PIANO ATTUATIVO PER LA DEMOLIZIONE DI UN EDIFICIO ESISTENTE E LA SUCCESSIVA
REALIZZAZIONE DI NUOVO COMPLESSO AD USO RESIDENZIALE POSTO IN PRATO VIA
MARIE CURIE

STUDIO IDROLOGICO - IDRAULICO DEL BACINO COLLINARE DEL TORRENTE BARDENA-IOLO DEL RIO DEI BAGNI E DEL TORRENTE VELLA IN LOCALITA' GALCETELLO

-RELAZIONE INTEGRATIVA-

FIGURA 1 – DESCRIZIONE INTERVENTO – PIANTE PIANO TERRENO

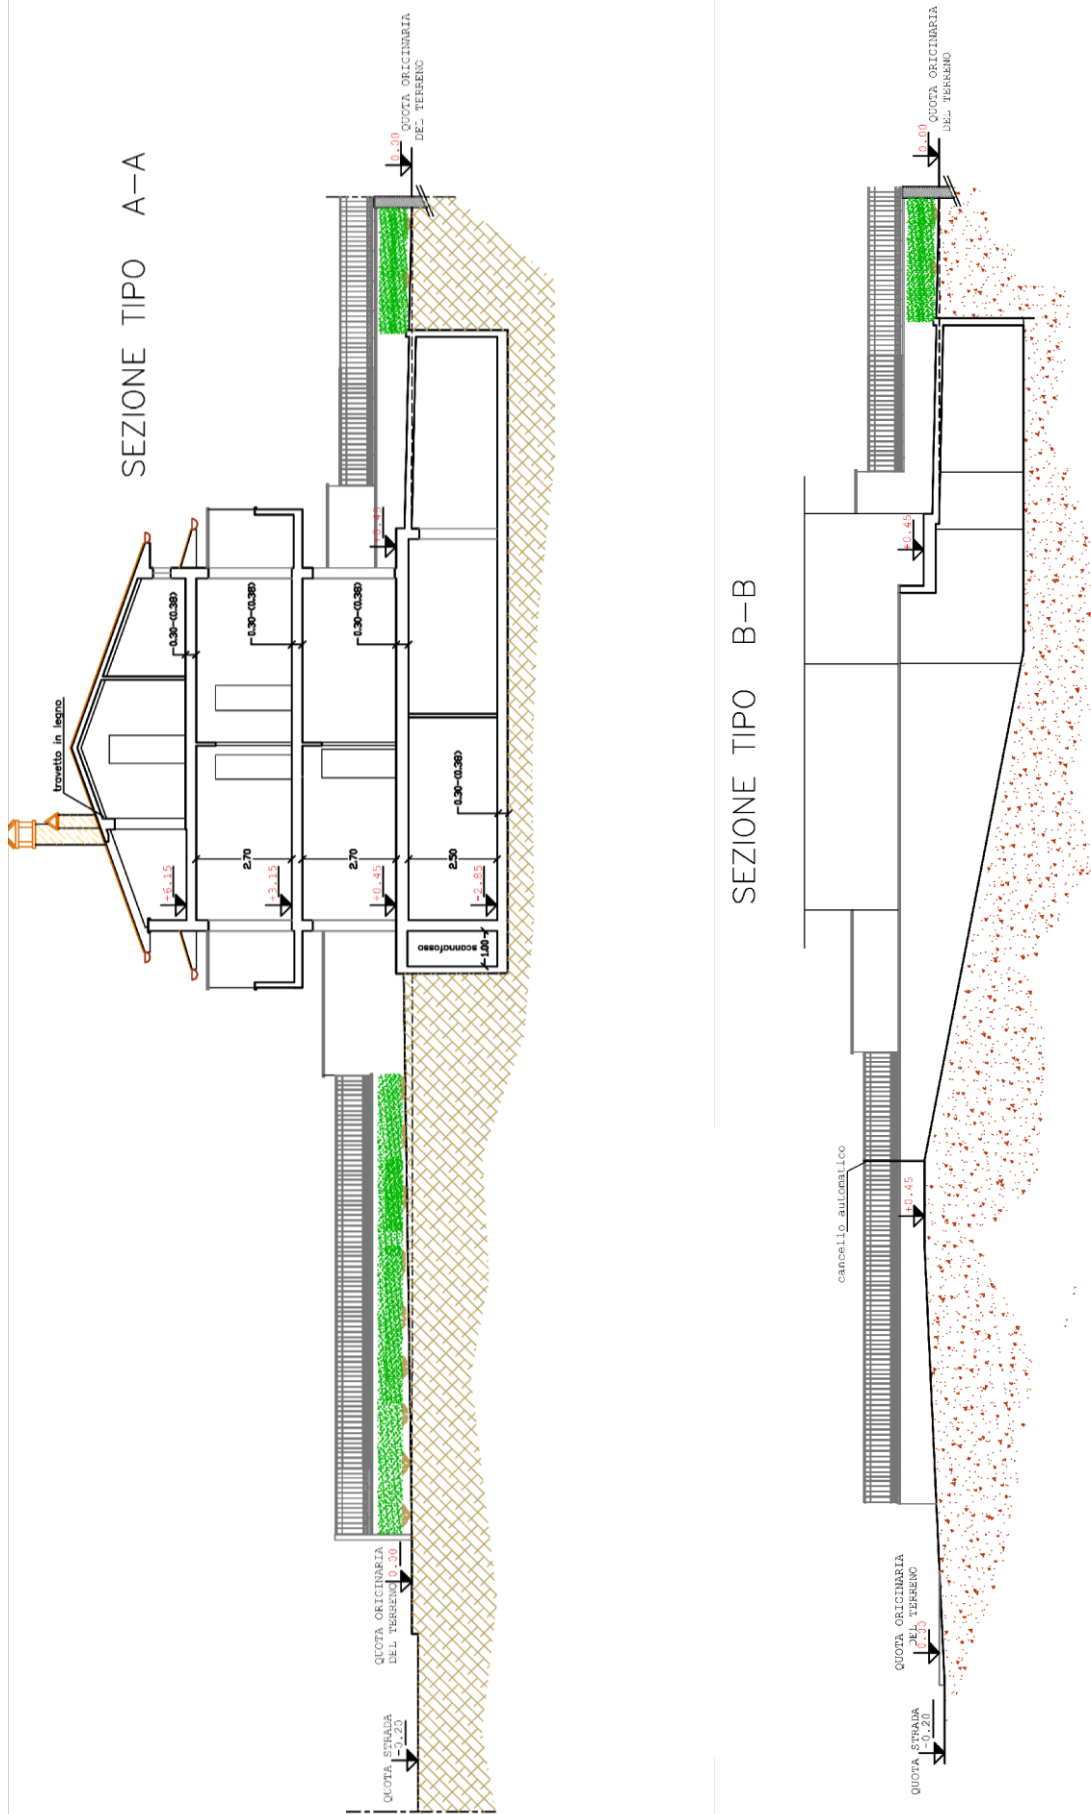
A seguito della richiesta pervenuta dagli uffici regionali si provvede a sottolineare che l'intervento non prevedrà più la realizzazione di un parcheggio sul fronte stradale ma la realizzazione di un'area verde e pertanto viene meno la necessità di messa in sicurezza dell'area. Si allega di seguito la planimetria modificata, con anche l'indicazione della quota di +0.45 del piano di calpestio interna, e la sezione trasversale in corrispondenza della rampa di accesso agli interrati nella quale si vede il dosso di protezione. Si sottolinea che allo stato di progetto verranno previsti anche opportuni sistemi di pompaggio di emergenza in caso di allagamento.
